Mission régionale d'autorité environnementale
OCCITANIE

**Avis
sur la création d'une centrale photovoltaïque sur la commune
de Simorre (Gers)**

N°Saisine : 2025-006301
Avis émis le 27/11/2025

Figure 2: Plan de masse (extrait de l'étude d'impact)

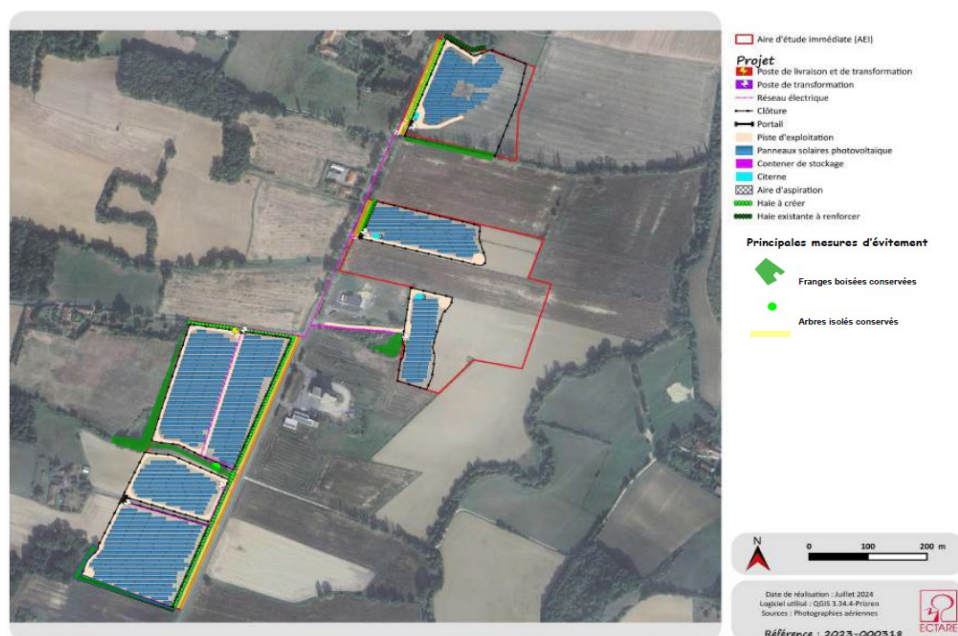
Le projet consiste à construire et exploiter un parc photovoltaïque au sol sur la commune de Simorre, dans le Gers (figure 1). Le projet est porté par la société Corfu solaire. Il est implanté sur des surfaces agricoles composées de six zones distinctes classées de A à E du nord vers le sud (figure 2). Il est situé de part et d'autre de la RD12 sur une longueur de 1,14 km.

Il est noté que l'entretien sera assuré par fauche mécanique ou par éco-pâturage en accord avec les exploitants ovins locaux, pour finalement indiquer que le projet intègre une coactivité ovine. Les incohérences doivent être corrigées dans les documents. L'installation photovoltaïque est entièrement démontable et les panneaux photovoltaïques seront recyclés.

²L'étude d'impact indique parfois 3 mètres parfois 3,5 mètres. Les éléments sont à mettre en cohérence.

Figure 3: Les zones humides (extrait de l'étude d'impact)

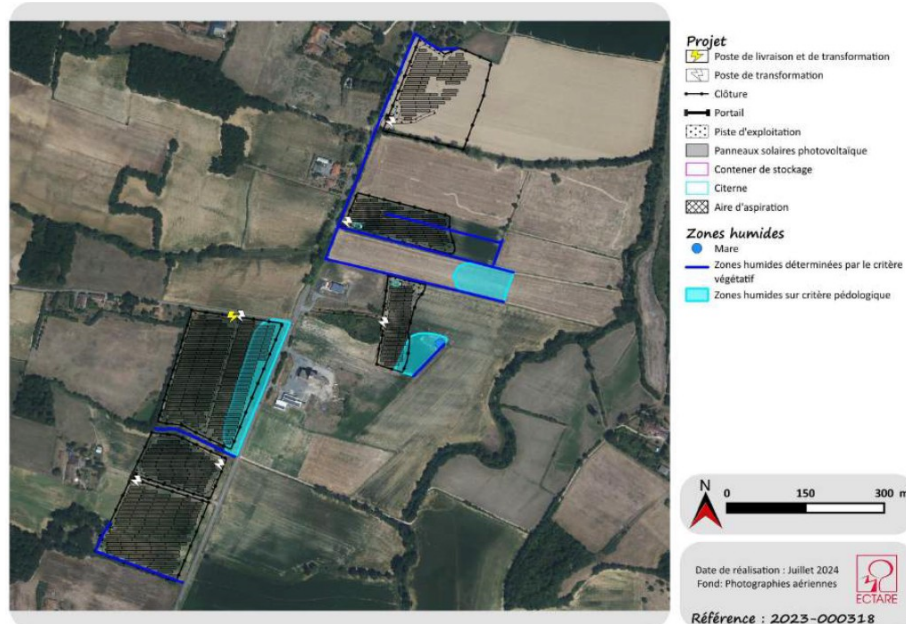
33 sondages pédologiques ont été réalisés à la tarière pour délimiter les zones humides et 6 sondages sont positifs. La surface de zones humides s'élève à 9 550 m² et le linéaire à 123 ml (figure 3). Le dossier indique que seules les structures photovoltaïques et une piste d'exploitation seront implantées au niveau des zones humides (îlot D) mais qu'ils ne sont pas sources de destruction, ni d'imperméabilisation. Les fossés et ruisseaux temporaires seront également impactés temporairement pendant la phase chantier, cependant aucune tranchée pour enterrer les câbles ne seront réalisés sur les zones humides afin d'éviter tout drainage.

La fonctionnalité des zones humides répertoriées n'a toutefois pas été analysée. Ainsi l'affirmation indiquant que leur fonctionnalité sera préservée est sujette à caution. De plus, les principes fondamentaux du SDAGE Adour-Garonne 2022-2027 relatifs au fonctionnement des milieux humides dans un contexte de changement climatique ne sont pas évoqués. La MRAe considère que les zones humides, même identifiées par critère pédologique, doivent faire l'objet de protection et que l'analyse des impacts du projet sur ces zones est insuffisamment développée.

La MRAe recommande de compléter l'étude d'impact par l'analyse de la fonctionnalité des zones humides recensées sur le terrain et de détailler les impacts potentiels du projet sur celles-ci. Des mesures complémentaires d'évitement de ces zones humides et de leur espace de fonctionnalité sont attendues.

Figure 4: Différentes prises de vue du projet (extrait de l'étude d'impact)

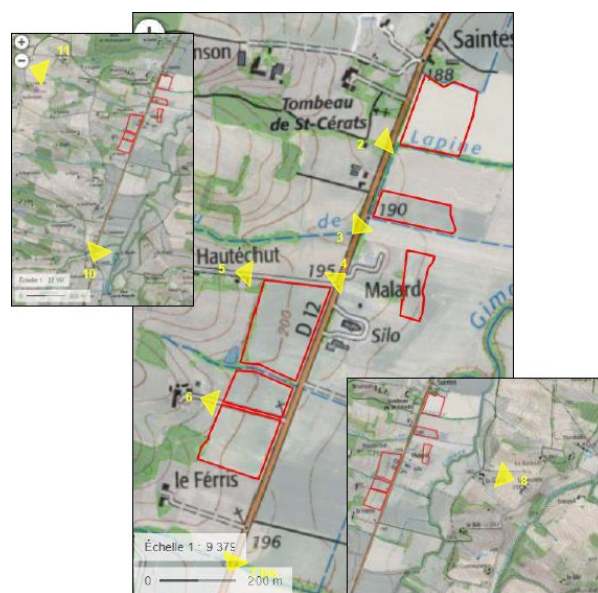
Après application de ces mesures, l'impact paysager résiduel (figure 4) est jugé encore modéré pour le point de vue 3 et 3 bis (site central, îlot B, voir figure 5), et moyen pour le point de vue 6 (habitation entre « *Hautéchut* » et « *le Ferris* », voir figure 7) et pour le point de vue 8 (« *Lamou-tête* », voir figure 6). Les mesures environnementales proposées ne parviennent pas à limiter l'impact visuel. Malgré la séparation en plusieurs zones de celui-ci, l'emprise reste importante, ce qui modifie nettement le paysage du secteur. La commission départementale de la nature, des paysages et des sites (CDNPS) du Gers, réunie le 26 juin 2025, a estimé que les liens de visibilité étaient possibles avec l'église de Baillasbats et que le projet était visible depuis la route D12 sans intégration paysagère. De plus, l'impact paysager est fort sur le grand paysage du territoire du projet de PNR d'Astarac depuis les coteaux. Un renforcement des mesures d'évitement et réductions sont attendues (ex : réduction des emprises, recul plus prononcé par rapport à la route, création de masques visuels plus efficaces, etc.).

La MRAe recommande de reprendre la séquence ERC concernant la thématique paysagère et de renforcer notamment les mesures d'évitement et de réduction.

Figure 8: Zones d'aléas inondation (extrait de l'étude d'impact)

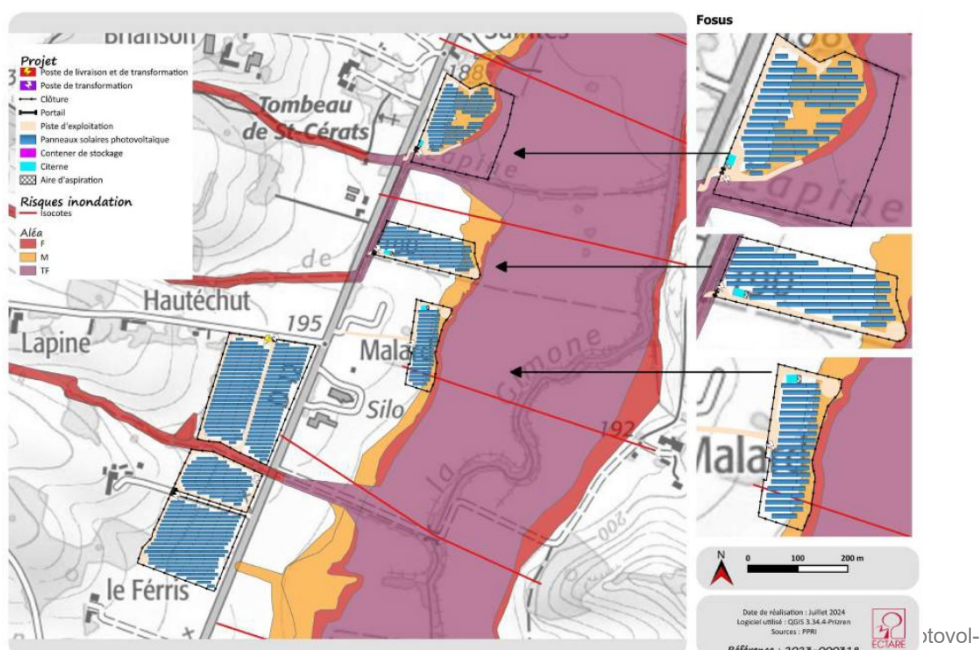
Le projet a été réduit en termes d'implantation par rapport aux limites de la zone inondable de la Gimone selon la carte d'aléa (figure 8). Seule la zone d'aléa fort a été évitée. Cependant, l'étude d'impact n'établit pas d'analyse sur la non-aggravation du risque d'inondation sur les zones d'aléa moyen notamment. D'autres modifications du projet doivent être réalisées comme une distance entre supports des modules supérieure à 4 mètres en zone d'aléa moyen, l'emplacement des postes de transformation en dehors des zones inondables, une superficie réduite des postes de transformation ou encore un dispositif de coupure automatique de la production électrique dès le premier niveau d'inondation du terrain ainsi qu'un plan de gestion de crise. La MRAe considère que le porteur de projet doit se rapprocher de l'unité en charge du risque inondation à la direction départementale des territoires du Gers (DDT32) afin que le projet respecte les prescriptions.

La MRAe recommande de compléter l'étude d'impact par l'ensemble des mesures permettant de ne pas aggraver le risque d'inondation de la Gimone.
